Overzicht reacties waterschappen op de geconsulteerde wijzigingsregeling stikstofgebruiksnormen en aandachtsgebieden stikstof en reactie / verwerking van deze reacties

Aandachtsgebieden stikstof

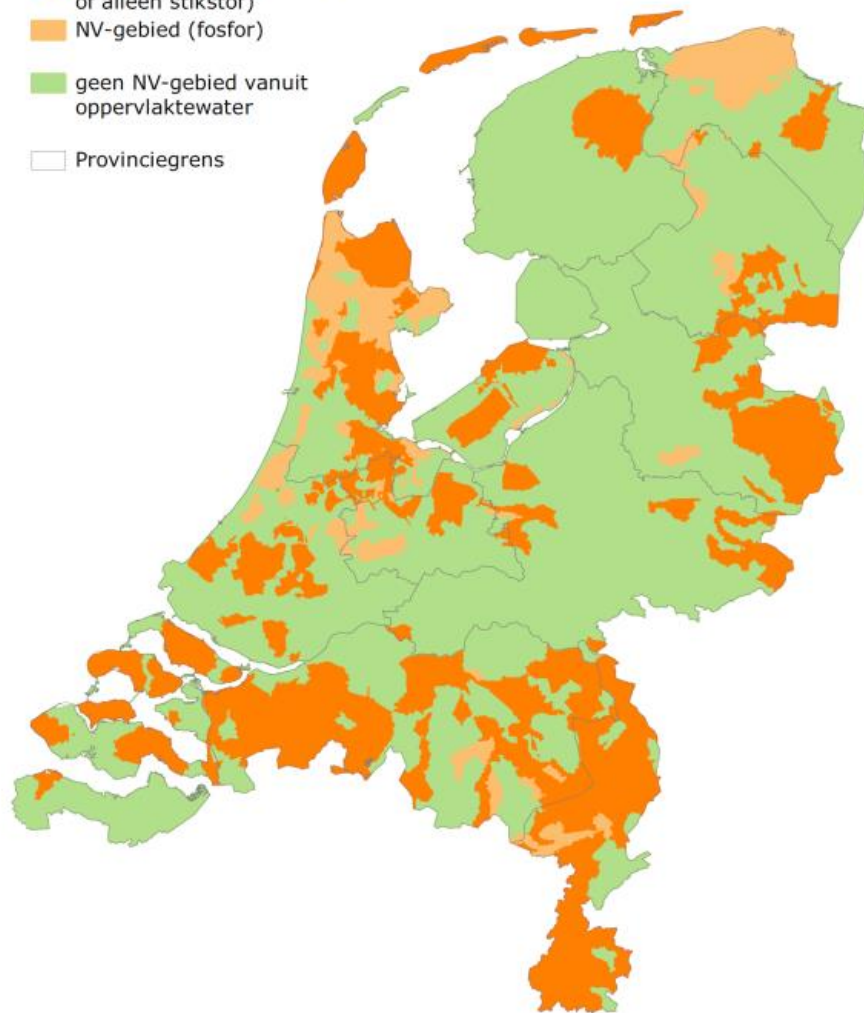
<u>UvW</u> - inzichtelijk maken welke berekeningen precies zijn gemaakt op basis van de KRW-meetdata	Deze data worden beschikbaar gemaakt.
<u>Waterschap Rijn en IJssel</u> – resultaten zijn onvoldoende te herleiden - dat geldt bijvoorbeeld voor het niet opnemen van de stroomgebieden van de Ramsbeek en Oude IJssel als aandachtsgebied voor stikstof.	In het toetsingskader wordt naast de nutriënten N en P als één nutriënt niet voldoet gekeken naar de ecologie, omdat de nutriënten ondersteunend zijn aan de ecologie. Omdat voor deze beide KRW-waterlichamen de ecologie 'waterplanten' goed scoort, worden de toestroomgebieden van deze waterlichamen niet aangewezen.
